Zamawiający:
 Milickie Centrum Medyczne Sp. z o.o.
 ul. Grzybowa 1
 56-300 Milicz

Odpowiedzi na zapytania wykonawców dotyczące treści SWZ

Dotyczy: „BUDOWA PAWILONU PEŁNIĄCEGO FUNKCJĘ NOWEGO WEJŚCIA DO SZPITALA WRAZ Z BUDOWĄ POCHYLNI WEJŚCIOWEJ DO MILICKIEGO CENTRUM MEDYCZNEGO W MILICZU I PRZEBUDOWĄ POMIESZCZEŃ SZPITALNYCH”

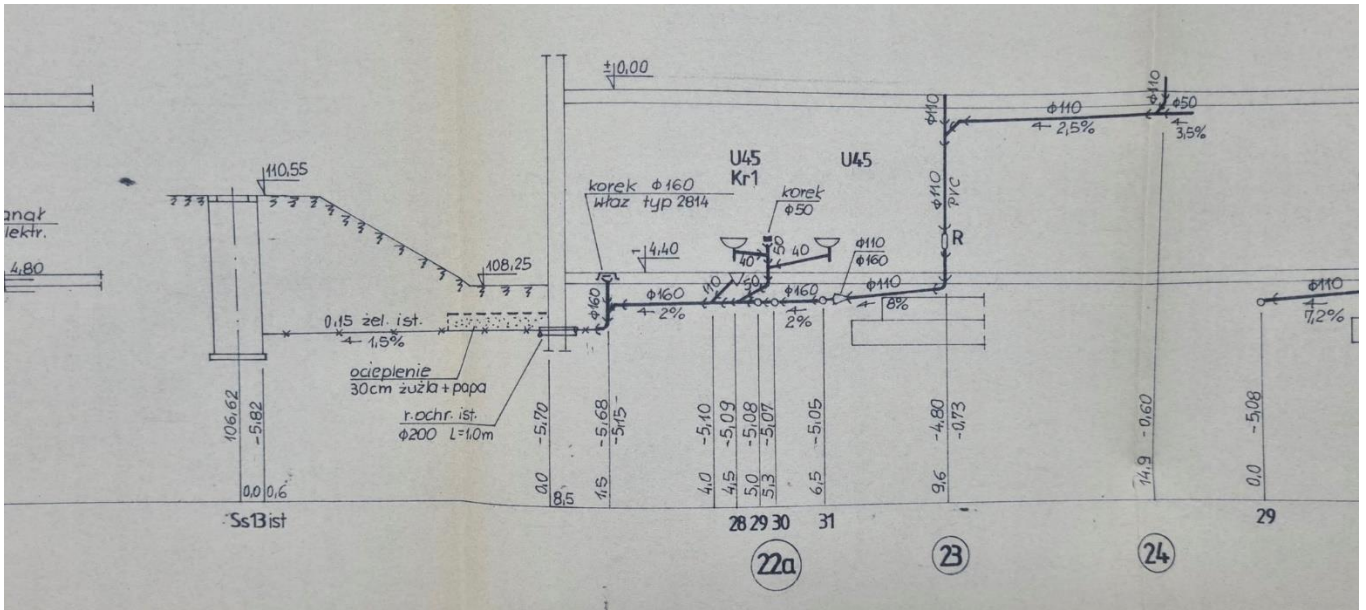
1. Pytanie:

Prosimy o wyjaśnienie i uszczegółowienie w jakim zakresie należy przyjąć do oferty przeróbkę kanalizacji pod fundamentem między osią 6-7, skoro w projekcie jest zapisane, że dopiero po dokonaniu odkrywki będzie można sprawdzić czy ta kanalizacja koliduje z fundamentem, to na jakiej podstawie Wykonawca może skalkulować zakres niezbędnych prac do wykonania. Jeśli nie jest możliwe na tym etapie określenie wielkości prac jakie są niezbędne do wykonania tego elementu lub czy jest on w ogóle konieczny do wykonania, to prosimy o wyłączenie tego z zakresu zadania na tym etapie i po dokonaniu odkrywki w czasie realizacji przedmiotu umowy określenie wielkości niezbędnych prac i potraktowanie to jako robót dodatkowych.

W załączeniu rysunek kanalizacji z naniesionymi poziomami zgodnie z dokumentacją dostarczoną przez szpital (branża sanitarna). Nie przewidujemy robót dodatkowych.
